PROJECTE TÈCNIC PEL COBRIMENT I TANCAMENT PARCIAL DE LA
PISTA EXTERIOR MUNICIPAL D'ALELLA. MARESME

MEMÒRIA D'INCENDIS COMPLEMENTÀRIA

Revisió 2
Abril 2025.

El document presentat proposa una alternativa que suposa una **modificació substancial** del informe esmenat **en l'apartat 7.2 i 7.5 i al planol 7** referent a les Boques de incènids i extintors.

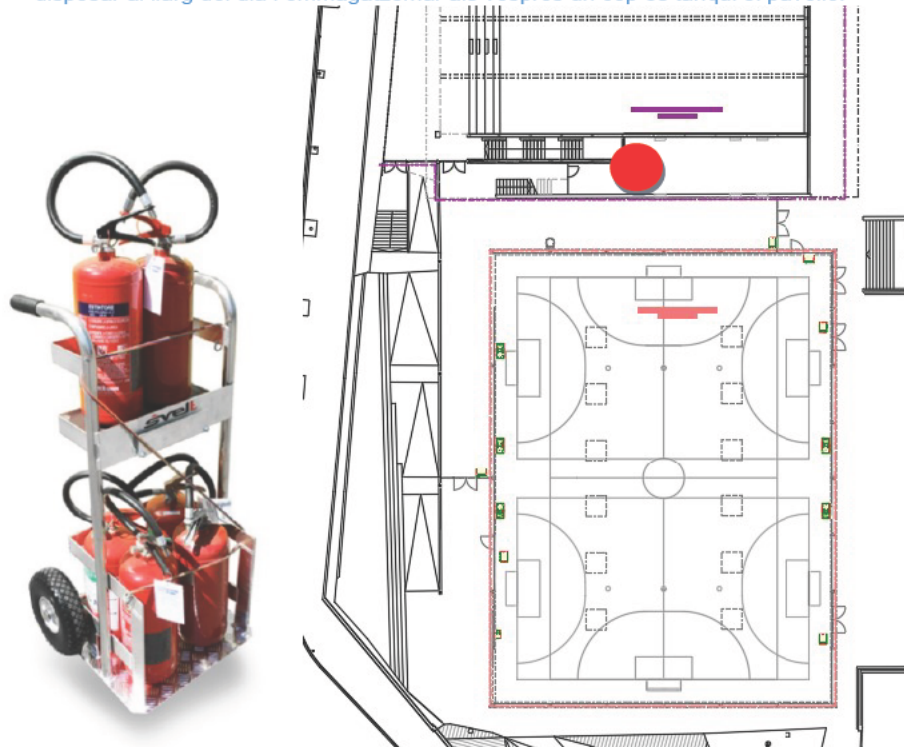
Donades les característiques del emplaçament i al tractar-se de la única pista esportiva d'aquestes dimensions del municipi la Propietat ens transmet que el recinte haurà de mantenir-

se obert sense vigilància la major part del dia i caps de setmana com passa actualment, deixant els extintors exposats a tots els usuaris, i facilitant actes vandàlics com robatori o un mal ús. Consultant amb altres recintes proposem una solució que garanteixi la disponibilitat d'extintors emmagatzemats al pavelló, just al costat de la pisat exterior, amb carro desplaçable per poder disposar al llarg del dia i emmagatzemar als vespres un cop es tanqui el pavelló.

L'emplaçament de l'extintor permetrà que sigui fàcilment visible i accessible, situat proper als punts de major probabilitat d'incendi i a les sortides d'evacuació existents, tal com es grafia en plànol adjunt.

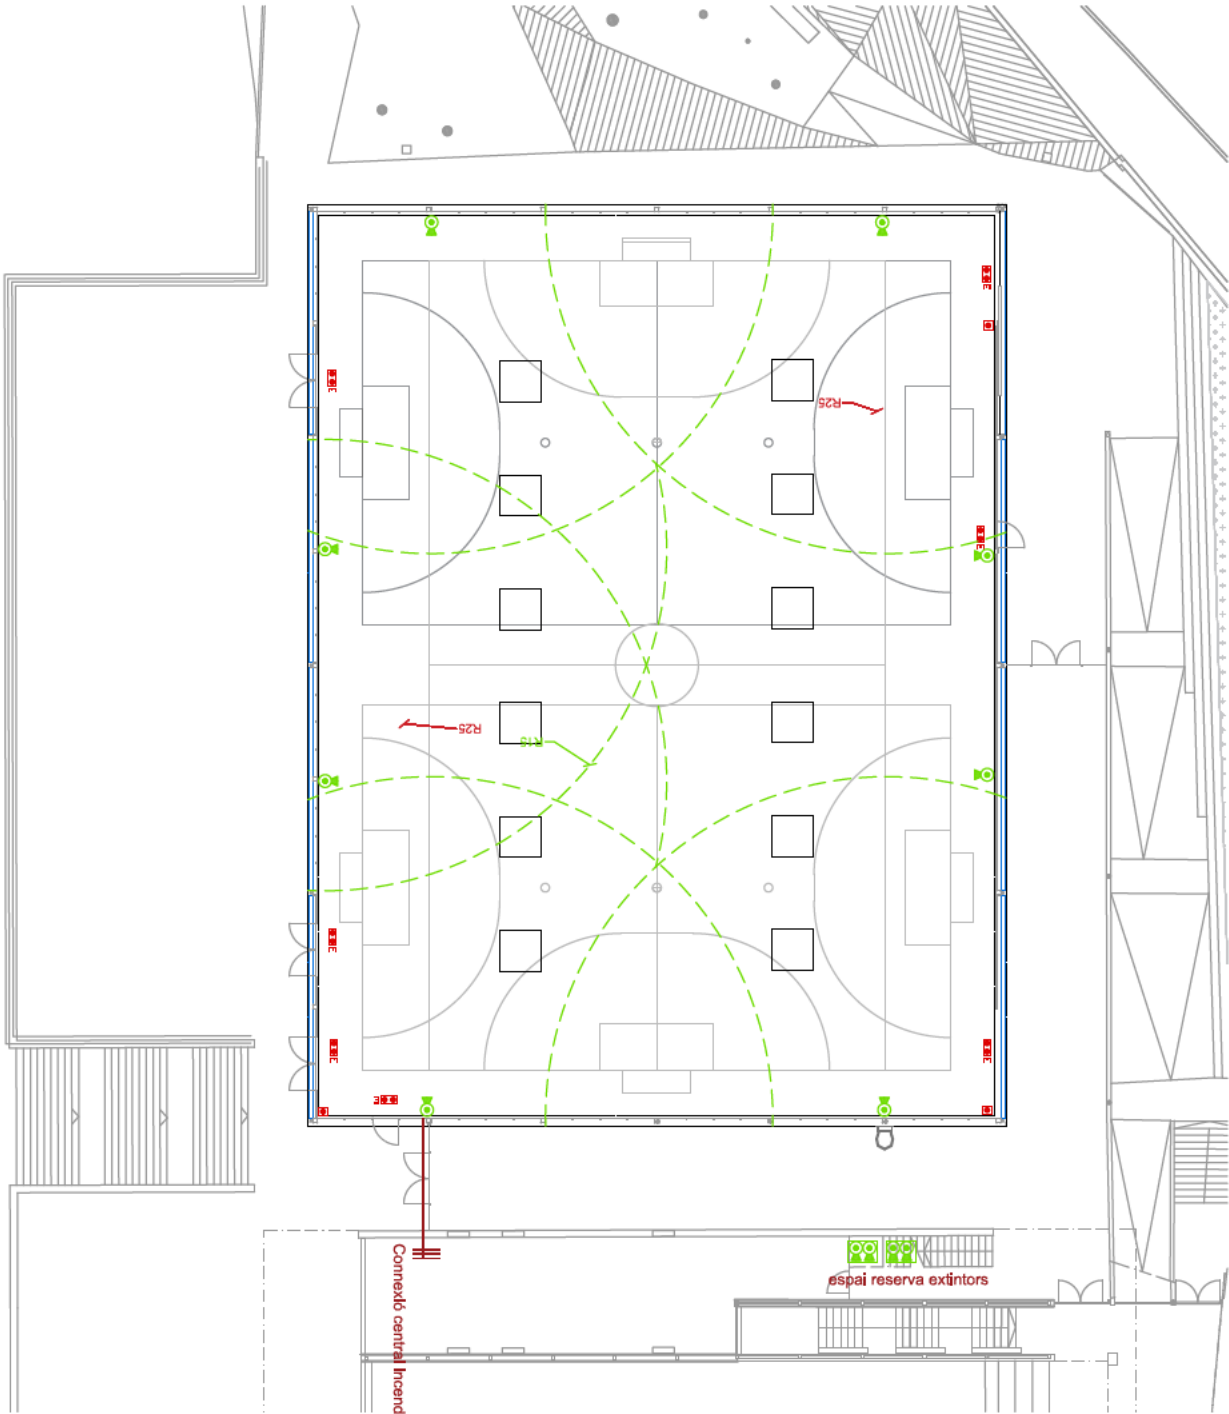
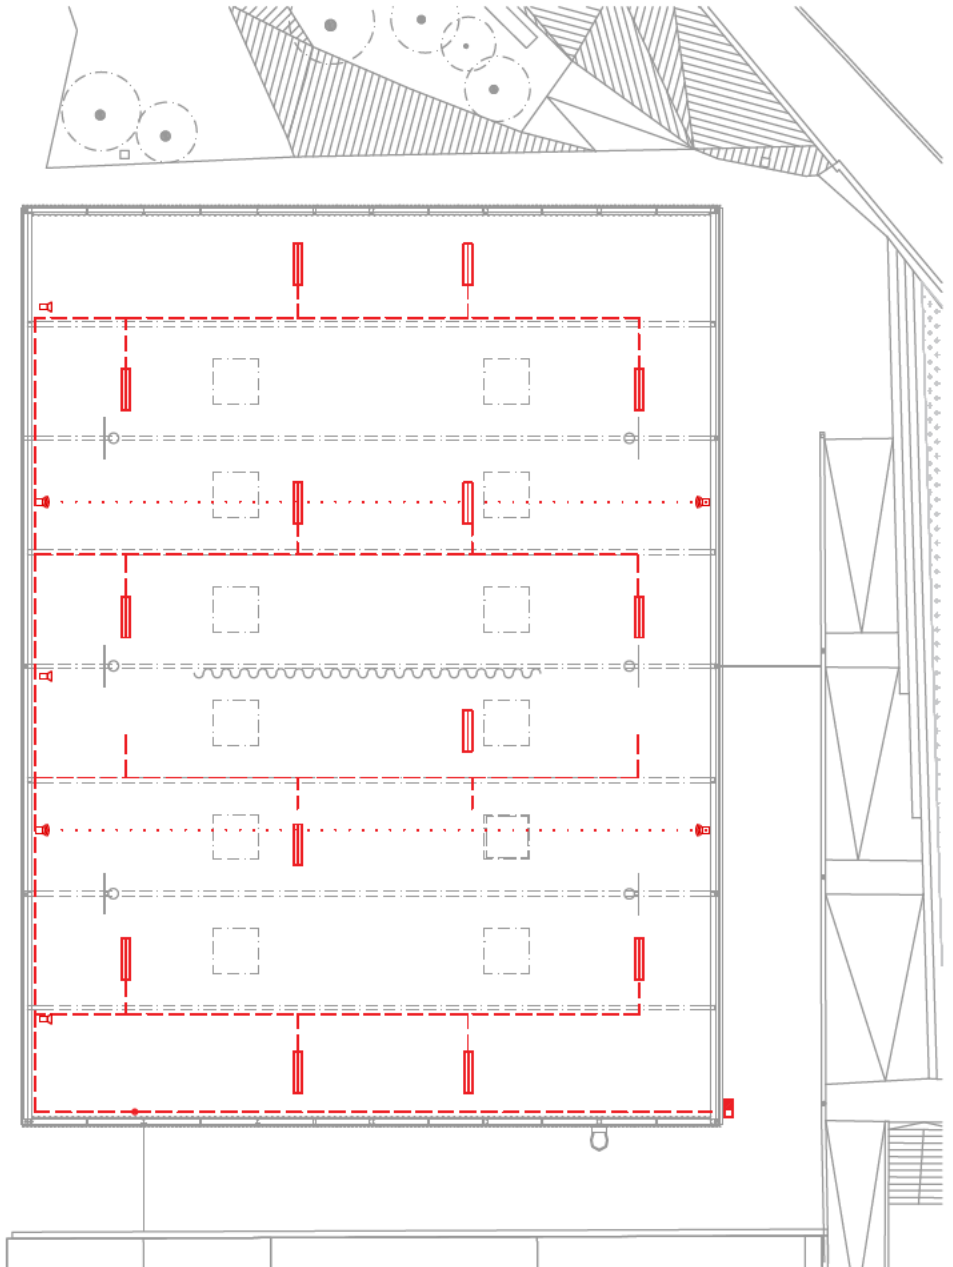
S'ha destacat en color blau els punts modificats respecte l'anterior document per millora la seva comprensió.

Es proposa una alternativa en la que assumint que la pista esta oberta al exterior i no suposa un recinte tancat no seria aplicable el requeriment de boques d'incendi suprimint les que s'havien previst en el informe anterior.
